測量に基づくサブドレン・建屋滞留水水位の 設定見直しについて

2015年7月21日
東京電力株式会社

実施計画の変更概要

測量結果を反映すると

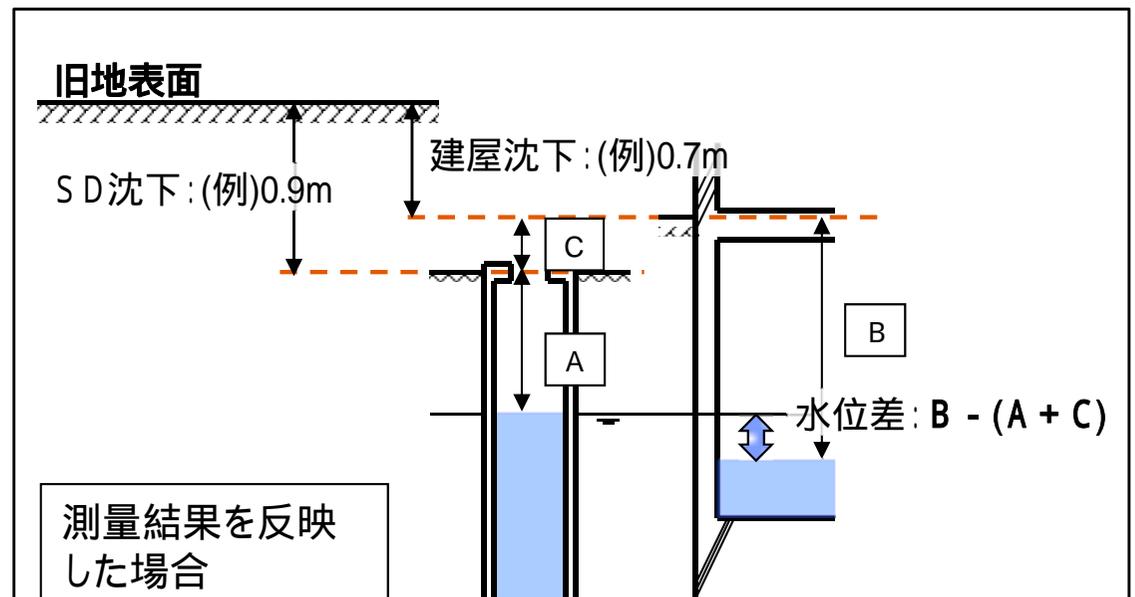
- ◆ サブドレンおよび建屋滞留水の水位は、それぞれサブドレンピット天端および建屋1階床を基準とし、それらが地震前の図面に表記されているO.P.(以下、図面表記O.P.)にあるものとして、水位を表示している。
- ◆ 福島第一原子力発電所の構内基準点から、サブドレンピット天端ならびにタービン建屋の測量を行った結果、図面表記O.P.との差が一様でないことが確認された。
- ◆ 以上より、サブドレンおよび建屋滞留水、その他水位を相対比較する必要がある対策においては、**より正確に水位差を管理**することを目的に、測量結果をもとに算定した値を用いることとする。
- ◆ 水位の表記は、従前のO.P.表記と測量結果をもとに算定した標高を明確に識別するため、「T.P. (震災後の地表面を基準とした測量標高をそのまま使用する方法)」を用いる。

測量結果を反映した「水位基準レベル」・「管理上限目標値」の見直し

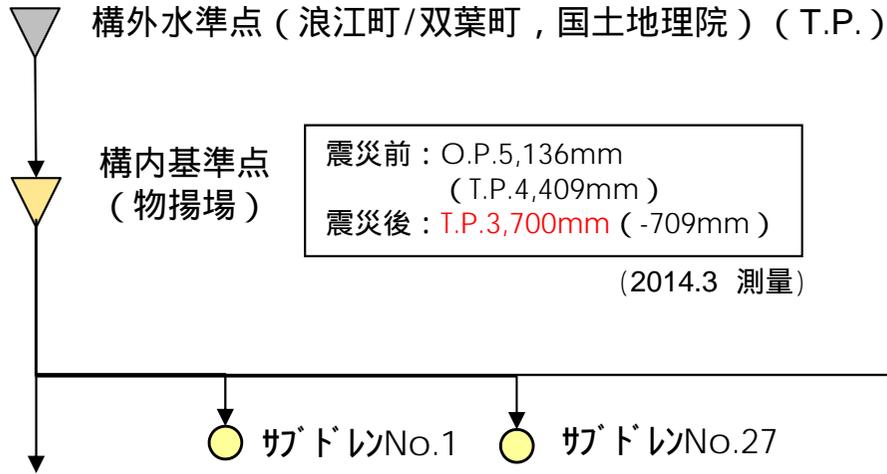
| サドレNo.1 現状 : O.P. 10,100mm (T.P. 9,373mm) 測量反映後 : T.P. 8,533mm (-840mm) | サドレNo.32 現状 : O.P. 10,300mm (T.P. 9,573mm) 測量反映後 : T.P. 8,866mm (-707mm) |
| サドレNo.27 現状 : O.P. 10,100mm (T.P. 9,373mm) 測量反映後 : T.P. 8,633mm (-740mm) | サドレNo.56 現状 : O.P. 10,000mm (T.P. 9,273mm) 測量反映後 : T.P. 8,528mm (-745mm) |

| 1号T/B 従前 : O.P. 10,200mm (T.P. 9,473mm) 測量反映後 : T.P. 8,743mm (-730mm) | 2号T/B 従前 : O.P. 10,200mm (T.P. 9,473mm) 測量反映後 : T.P. 8,748mm (-725mm) | 3号T/B 従前 : O.P. 10,200mm (T.P. 9,473mm) 測量反映後 : T.P. 8,763mm (-710mm) | 4号T/B 従前 : O.P. 10,200mm (T.P. 9,473mm) 測量反映後 : T.P. 8,761mm (-712mm) |

【参考】測量結果の反映(サブドレンNo.31, 32)

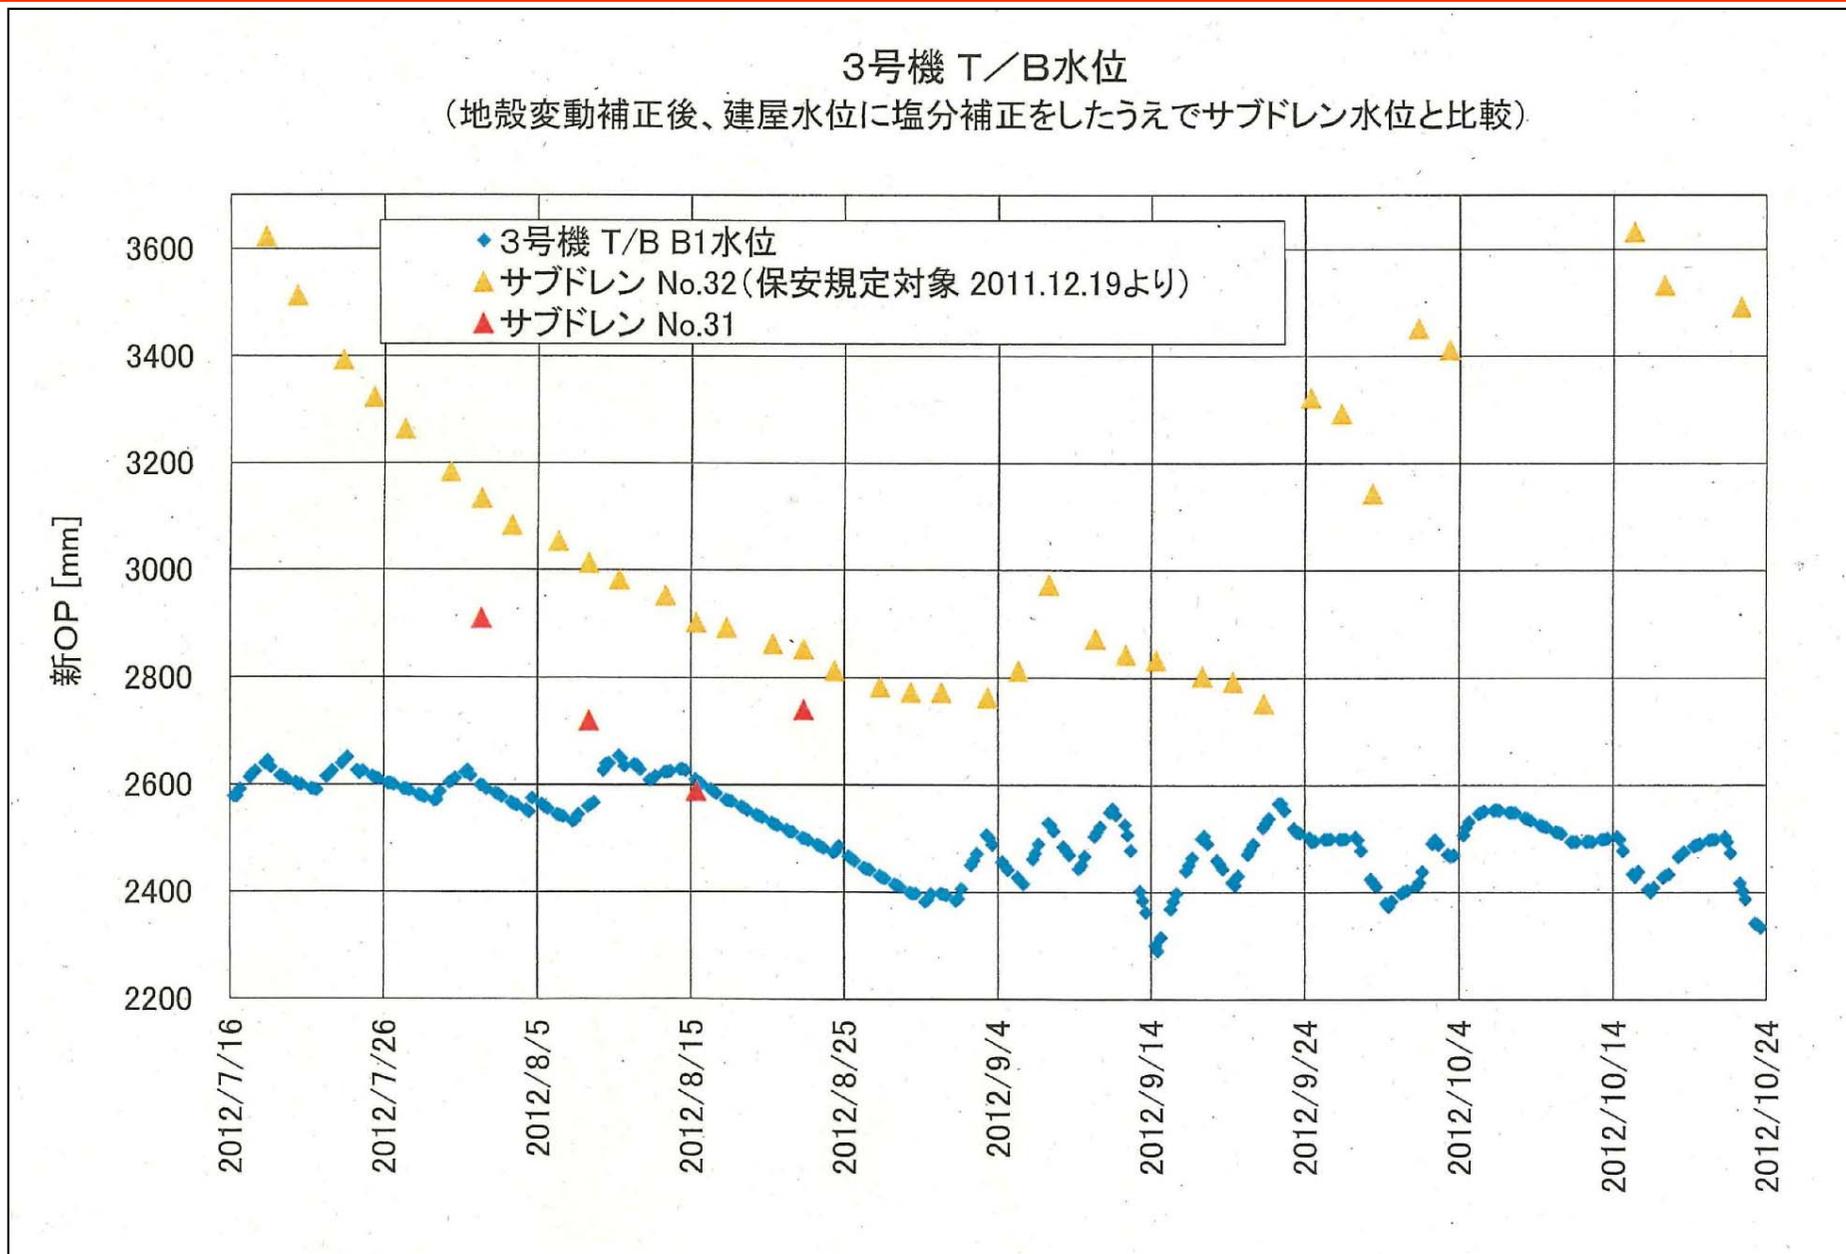
2012/8/15以降, No.31周辺で有意な放射性物質濃度の地下水は確認されていない。
なお, 現在No.31の水位は, 建屋滞留水に対して1m程度高く保たれている。
